CONFERENZA DI SERVIZI
(ex art. 14 della Legge n. 241/1990 e ss.mm.ii.)

“P1488 – Progetto di fattibilità “Opere di collegamento della fognatura dinamica interna del consorzio Monticelli (Ostuni) al collettore Pilone”

VERBALE SEDUTA DEL 31.05.2018

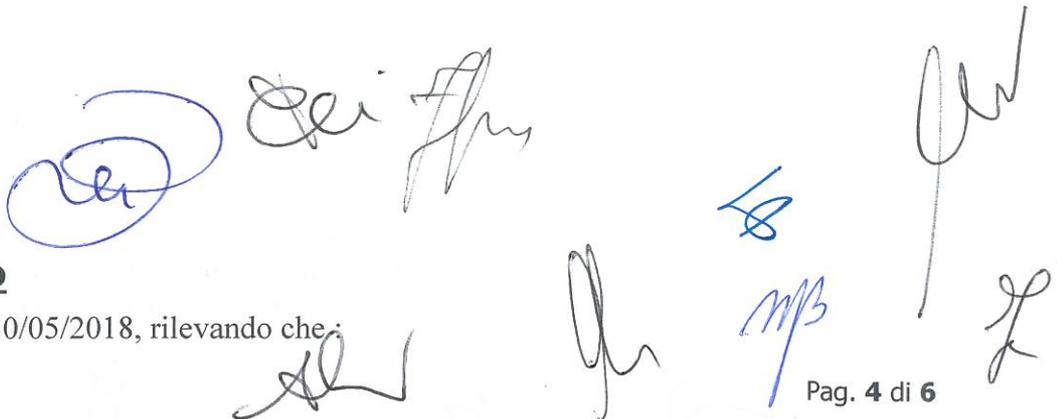
Con riferimento alla richiesta di integrazione dei tronchi fognari, nell'area urbanizzata ubicata a Nord Ovest formulata dall'Amministrazione Comunale, AQP comunica di aver verificato la fattibilità tecnica con la sola realizzazione del tratto indicato come AB, nella stessa area oggetto di esproprio. Pertanto AIP autorizza AQP all'inserimento del solo tronco nel progetto definitivo.

A tal riguardo AQP presenta la planimetria contenente l'indicazione di tale tronco e ipotesi di delocalizzazione dell'impianto di sollevamento che si allega al presente verbale.
